**Ministero dell'Ambiente e della Tutela del Territorio e del Mare**

Commissione Tecnica di Verifica dell'Impatto Ambientale - VIA e VAS

Parere n. 3206 del 06/12/2019

Progetto	<p style="text-align: center;"><b>IDVIP 4023</b></p> <p style="text-align: center;"><b>Piano di Sviluppo della Rete Elettrica di Trasmissione Nazionale TERNA 2018</b></p> <p style="text-align: center;"><i>Istruttoria V.A.S. - Rapporto ambientale</i> (ex art. 13, comma 5 del D.Lgs. 152/2006 e s.m.i.)</p>
Proponente	<p style="text-align: center;"><b>Terna S.p.A.</b></p>
Autorità precedente	<p style="text-align: center;"><b>Ministero dello sviluppo economico</b></p>

Figura 1: Area della stazione Villanova (azioni del PdS 2018 e dei PdS precedenti)

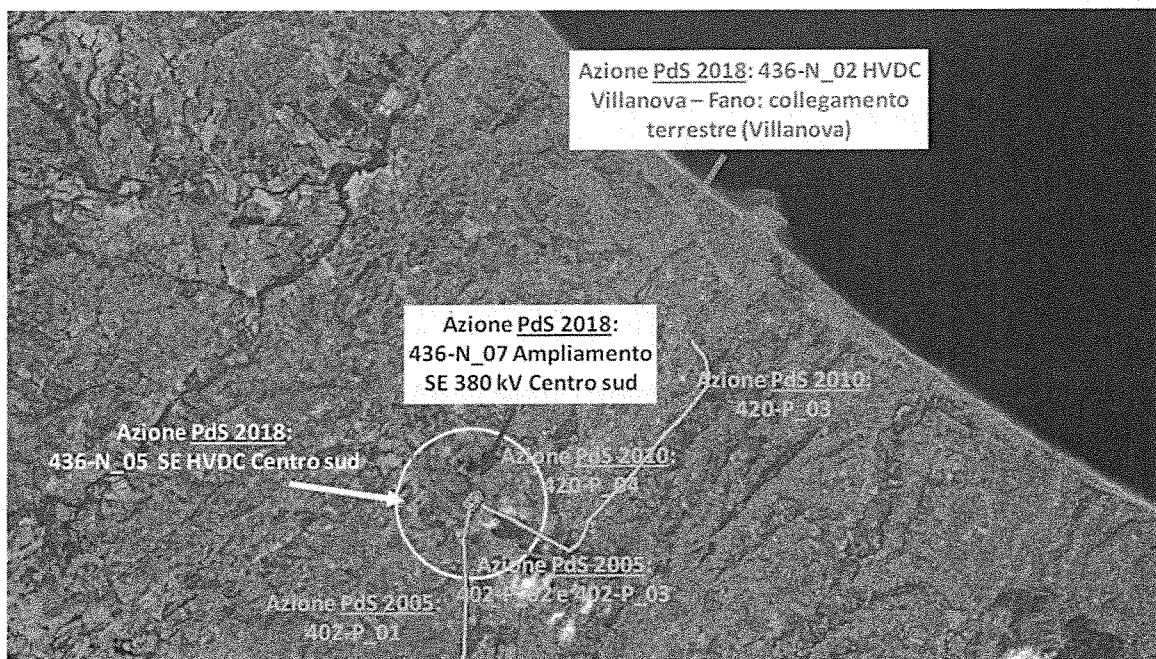
- ✓ il Proponente evidenzia come si tratti di interventi con finalità diverse. Inoltre, la maggior parte degli interventi dei piani precedenti, sono costituiti da azioni di funzionalizzazione (rimozione limitazioni). Infine, dal punto di vista più strettamente territoriale, si evidenzia come, nel caso dell'area della Stazione di Villanova, l'azione di nuova infrastrutturazione del PdS 2005 (elettrodotto Foggia – Villanova, cod. 402-P\_01) sia esterna all'area di studio dell'intervento del PdS 2018 (Figura 1) e, nel caso dell'area della Stazione di Ciminna, l'azione di nuova infrastrutturazione del PdS 2005 (elettrodotto Chiaramonte Gulfi – Ciminna, cod. 602-P\_01) interessi marginalmente l'estremità sud-occidentale dell'area di studio dell'intervento del PdS 2018 (Figura 2);

Figura 2: Area della stazione di Ciminna (azioni del PdS 2018 e dei PdS precedenti)

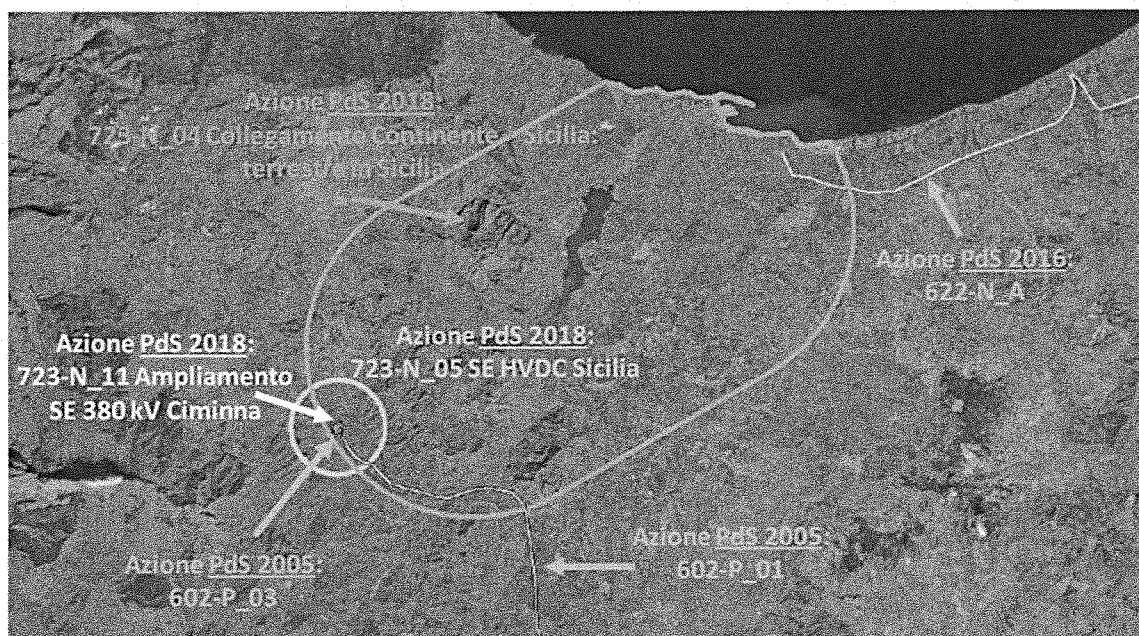
- ✓ l'area della Stazione di Ciminna, interessata nel PdS 2018 dall'intervento "HVDC Continente-Sicilia-Sardegna", funzionale alla decarbonizzazione e all'incremento della capacità di scambio fra le zone insulari e il Continente, è stata interessata negli anni precedenti dall'Elettrodotto 380 kV "Chiaramonte Gulfi - Ciminna", funzionale alla rimozione dei vincoli alla produzione da fonti rinnovabili e da rimozione di limitazioni di linee 150 kV limitrofe (Diretrice 150 kV SE Caracoli – SSE Furnari FS), funzionale all'incremento della qualità del servizio;
